事業場調査結果事例集

関東管区行政評価局

【事例表】技術基準不適合事例

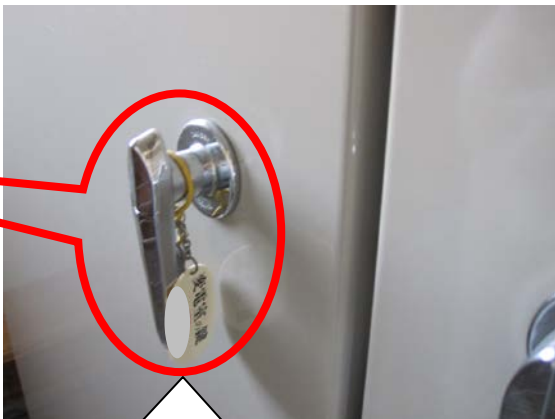
事例No.	1
【事例概要（件名）】 自家用電気工作物に危険表示がない例	
【事例の内容】 技術基準第 23 条第 1 項では、「高圧又は特別高圧の電気機械器具、母線等を施設する発電所又は変電所、開閉所若しくはこれらに準ずる場所には、取扱者以外の者に電気機械器具、母線等が危険である旨を表示するとともに、当該者が容易に構内に立ち入るおそれがないように適切な措置を講じなければならない。」とされている。 しかし、当該事業場の自家用電気工作物を見たところ、キュービクルに危険表示が貼付されていない状態となっている。	
【写真】 	
【主任技術者等の意見】 主任技術者等は、「キュービクルの表面に粉が付着し、危険表示を貼付できない状態となっているため、表面を修繕し、危険表示を貼付する必要がある。」としている。

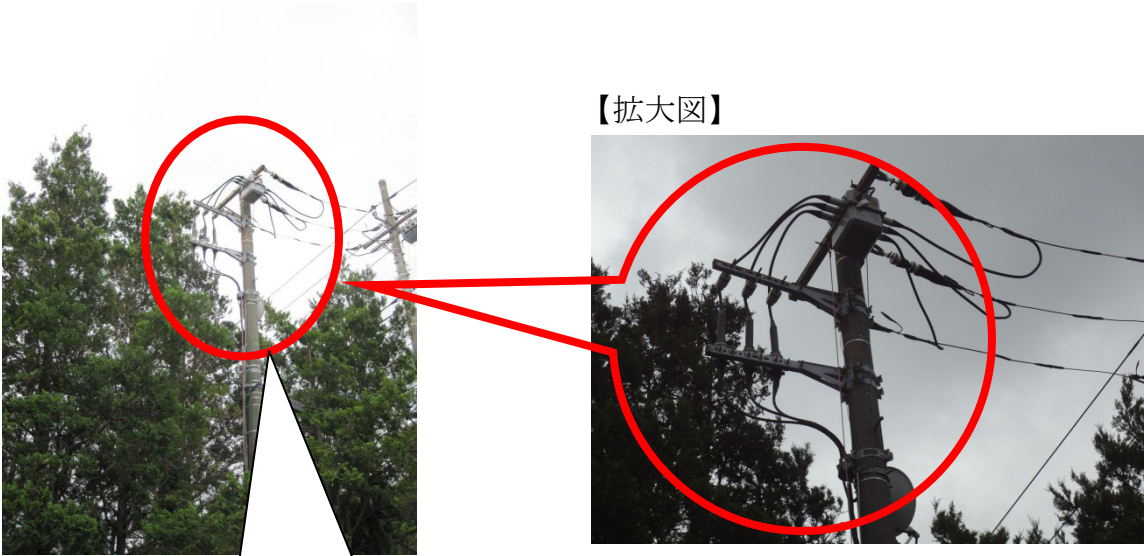
事例No.	2
【事例の概要（件名）】 自家用電気工作物に小動物侵入のおそれがある例	
【事例の内容】 <p>関東東北産業保安監督部は立入検査において「通気孔、ケーブル貫通部等から小動物侵入の可能性があるもの」を受変電設備の主な不良事項として指摘している。</p> <p>当該事業場は自家用電気工作物（キュービクル形式の高圧受電設備）を屋上に設置しているところ、キュービクルの基礎部分（材質：コンクリート）に、約4センチメートル四方の用途不明の穴が確認でき、降雨時の雨水侵入のほか、小動物が侵入し電気事故を生じさせるおそれがある。</p> <p>なお、当該事業場は平成22年6月21日に関東東北産業保安監督部の立入検査を受検しているが、立入検査結果確認書では当該箇所に関する指摘は確認できない。</p>	
【写真】 キュービクル外観（左）と穴の拡大図（右）

【主任技術者等の意見】 <p>雨水がキュービクル内に侵入した場合の排水口ではないかと思われるが正しい用途は不明である。また、小動物の侵入を防ぐ網もないことから、小動物が侵入するおそれがある。小動物が侵入しないよう、穴に障害物を設ける等、早急に対処したい。</p> <p>平成22年6月の立入検査では、関東東北産業保安監督部から当該箇所についての指摘はなかった。</p>
